Verkehrssicherheitscheck an Mainzer Grundschulen

Informationstermin am 08.12.2016
Schillerschule Mainz Weisenau

Schillerschule

Bestandsanalyse – Handlungsschwerpunkte

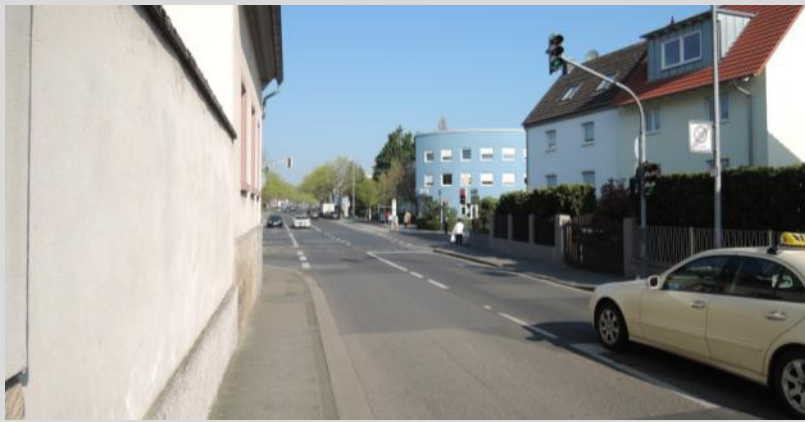
- der Großteil der Gehwege erfüllt nicht die Mindestbreite (nutzbar) von 1,50 m; die in den *Empfehlungen für Fußverkehrsanlagen* für das Schulumfeld genannten 2,50 m werden nicht erreicht, linienhaft besteht kein nutzbares Angebot, teils fehlen gar Gehwege (z. B. Schifferstraße, Heiligkreuzweg)!
- Lage des Eingangs mit schmalem Zugang und ohne Drängelgitter an zu eng dimensionierter Bushaltestelle und direkt an FSA kritisch!
- Eltern-Bring-Verkehr vor Schuleingang konfliktträchtig!
